**AVIS RELATIF À LA PROTECTION
CONTRE LES EVENTUELS EFFETS NOCIFS ET NUISANCES
PROVOQUÉS PAR LES RAYONNEMENTS NON IONISANTS
GÉNÉRÉS PAR DES ANTENNES ÉMETTRICES STATIONNAIRES**

Commune : ANDERLUES - Exploitant : TELENET GROUP

Référence exploitant : HT1932D

Rapport n° 1505 / 2024

Figure 1 : Vue en plan des lieux de séjour et des points de contrôle

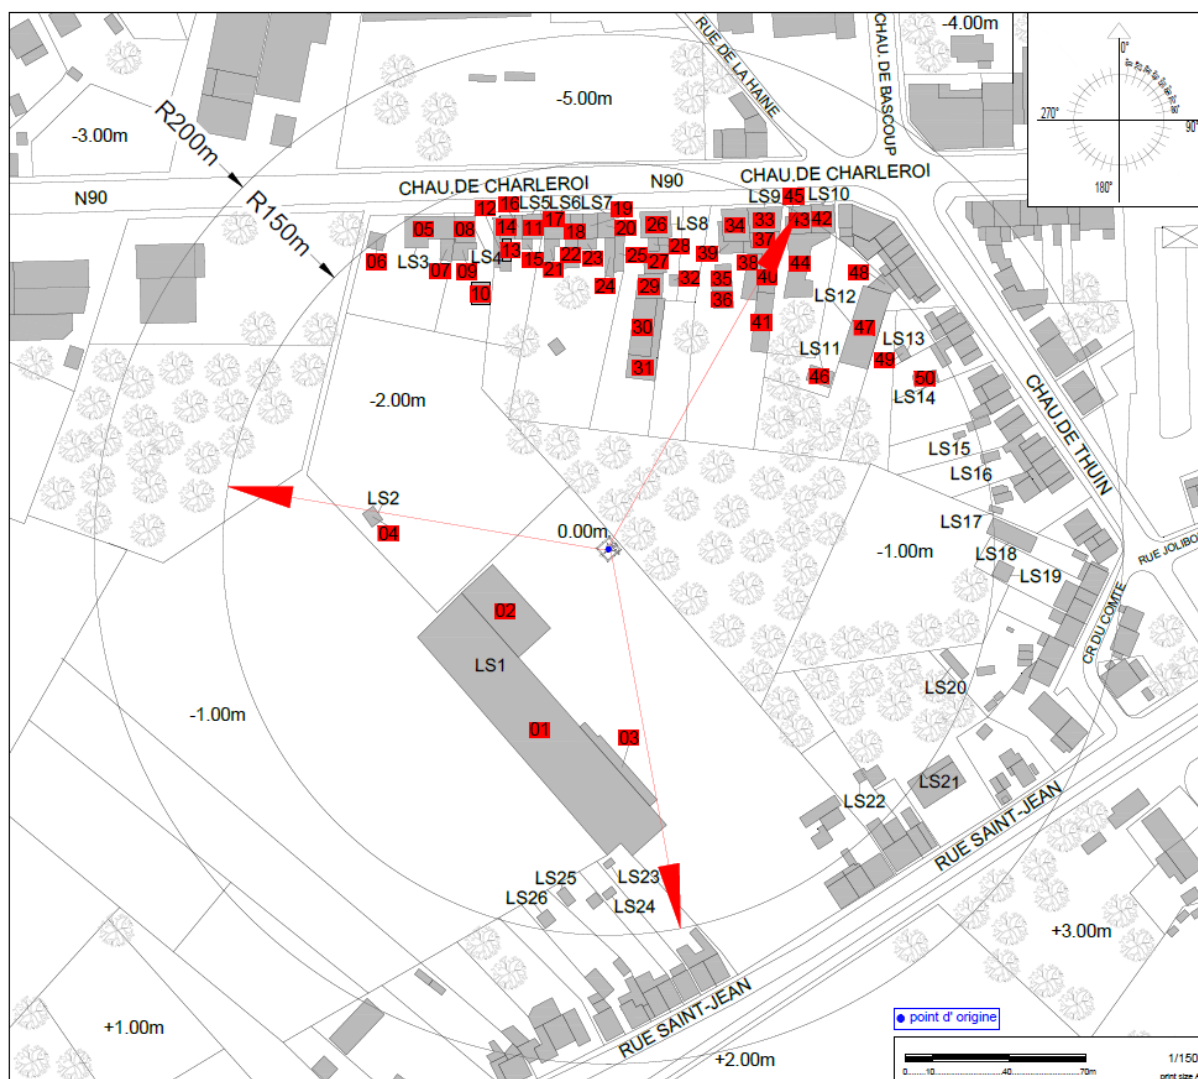
Les fréquences d'émission, la puissance rayonnée par chacune des antennes et leur gain permettent de déterminer le rayon de la zone à analyser. Tout dépassement de la limite par installation est exclu en dehors de cette zone. Le tableau 2 reprend les 35 LS² pour lesquels l'indice d'exposition est le plus élevé. Les différentes colonnes indiquent :

- le numéro du point de contrôle repris sur un des plans de la figure 1;
- le numéro du LS dans lequel se trouve le point de contrôle de la 1^{ère} colonne ;
- l'atténuation d'obstacle prise en compte pour le calcul de l'indice d'exposition dans le LS ;
- le résultat du calcul de l'indice d'exposition.

N° point de contrôle	LS	Atténuation (dB)	Indice d'exposition relatif à la limite par installation IE_i
35	LS9	3,0	0,431
36	LS9	3,0	0,386
34	LS9	3,0	0,355
33	LS9	3,0	0,353
26	LS8	3,0	0,346
45	LS10	3,0	0,340
37	LS9	3,0	0,337
43	LS10	3,0	0,323
67	LS24	3,0	0,321
68	LS25	3,0	0,316
44	LS10	3,0	0,311
42	LS10	3,0	0,303
69	LS25	3,0	0,295
66	LS23	3,0	0,284
48	LS12	3,0	0,276
70	LS26	3,0	0,267
47	LS12	3,0	0,255
19	LS7	3,0	0,253
39	LS9	3,0	0,243
49	LS13	3,0	0,242
65	LS1	3,0	0,241
20	LS7	3,0	0,233
38	LS9	3,0	0,226
62	LS1	3,0	0,220
63	LS1	3,0	0,214
40	LS9	3,0	0,213
11	LS5	3,0	0,205
50	LS14	3,0	0,202
18	LS6	3,0	0,199
17	LS6	3,0	0,188
14	LS5	3,0	0,177
64	LS22	3,0	0,167
41	LS9	3,0	0,164
61	LS22	3,0	0,160
28	LS8	3,0	0,160

En ce qui concerne les antennes de l'installation mentionnées dans le tableau 1, la distance maximale à laquelle la limite pourrait être atteinte, à l'extérieur, est égale à 125,1 m. S'il n'y a pas de LS à une distance inférieure, les antennes respectent forcément la limite d'immission.

Dans le cas des LS situés à l'intérieur des bâtiments, une atténuation d'obstacle est prise en compte et il en résulte que la distance maximale à laquelle la limite pourrait être atteinte se réduit à 88,5 m.

Figure 2 : Vue en plan des installations d'antennes dans un rayon de 300 mètres autour de l'installation faisant l'objet de la demande d'avis

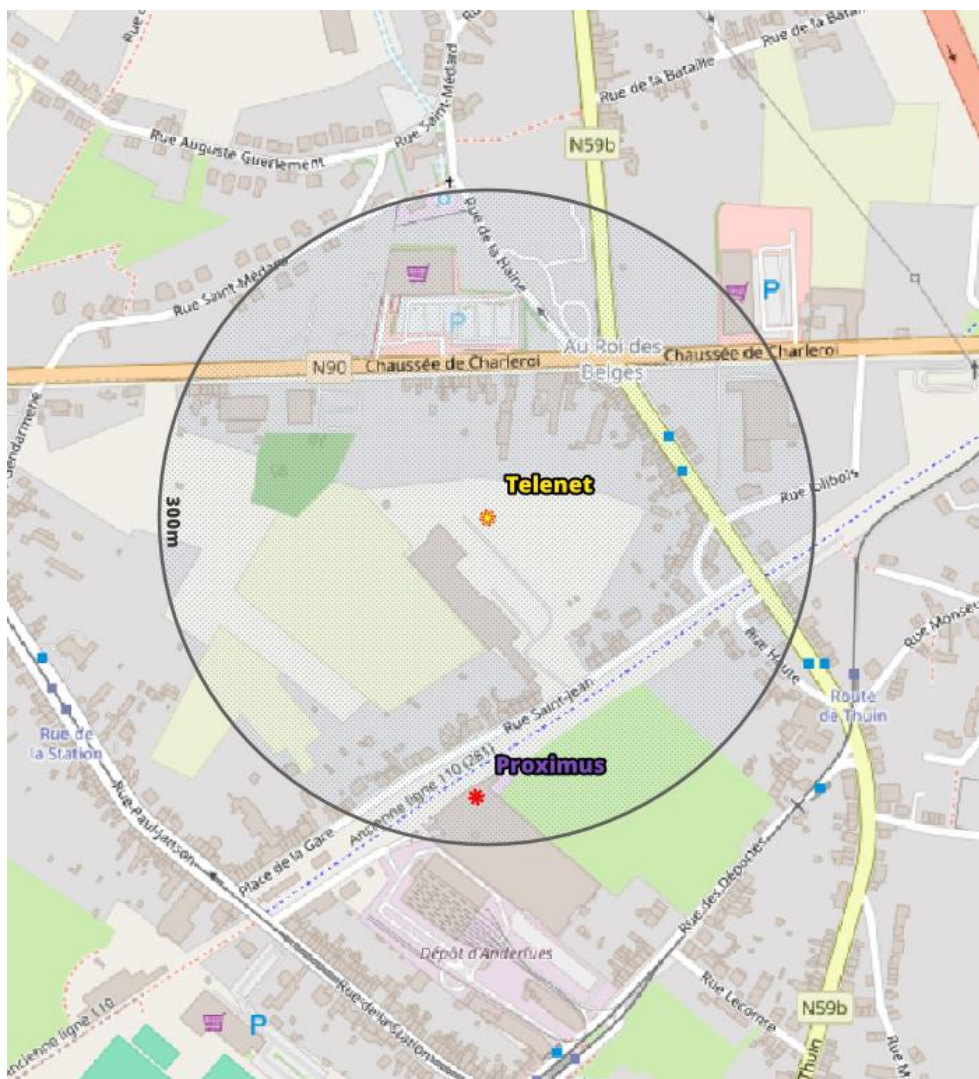
Le plan en projection verticale de la figure 2 indique la localisation des installations d'antennes émettrices stationnaires visées par le décret et situées dans un rayon de 300 mètres autour de l'installation référencée dans le paragraphe 2 et localisée au centre du cercle. Les données de localisation de ces antennes et les avis correspondant sont accessibles via le cadastre en ligne des antennes émettrices stationnaires⁶. Les installations prises en compte dans l'évaluation du respect de la limite cumulative sont les installations d'antennes émettrices déclarées en service par l'exploitant à la date du présent avis, à l'exception de l'installation référencée dans le paragraphe 2 et éventuellement d'autres installations ayant fait l'objet d'une demande d'avis à la même date et qui sont situées à l'intérieur de la zone de 300 mètres de rayon.

- il y a au plus 4 installations d'antennes émettrices stationnaires présentes dans la zone d'évaluation de 300 mètres de rayon représentée dans la figure 2, y inclus l'installation référencée dans le paragraphe 2 : la limite cumulative définie à l'article 4, §2 du décret est nécessairement respectée dans les lieux de séjour à l'intérieur de la zone d'évaluation de 300 mètres de rayon ;

- b) il y a exactement 5 installations d'antennes émettrices stationnaires présentes dans la zone d'évaluation de 300 mètres de rayon représentée dans la figure 2, y inclus l'installation référencée dans le paragraphe 2 et il existe, pour 3 ou 4 de ces installations, un avis attestant le respect de la limite abrogée de 3 V/m : la limite cumulative définie à l'article 4, §2 du décret est nécessairement respectée dans les lieux de séjour à l'intérieur de la zone d'évaluation de 300 mètres de rayon ;

- c) dans tous les autres cas, il a été vérifié que la limite cumulative définie à l'article 4, §2 du décret n'est pas dépassée dans les lieux de séjour sur base du nombre d'installations localisées dans la zone d'évaluation de 300 mètres de rayon représentée dans la figure 2, de leur localisation ainsi que des données inscrites dans la figure 1 et au paragraphe 4 du présent avis et dans les avis attestant le respect de la limite par installation ou de la limite abrogée de 3 V/m relatifs aux autres installations reprises dans la figure 2.

Compte tenu des considérations ci-dessus, il apparaît que l'intensité du rayonnement électromagnétique généré, dans les lieux de séjour situés dans un rayon de 300 mètres autour de l'installation référencée dans le paragraphe 2, par l'ensemble des antennes émettrices stationnaires de l'ensemble des exploitants du même site d'antennes émettrices stationnaires respecte la limite fixée à l'article 4, § 2 du décret.
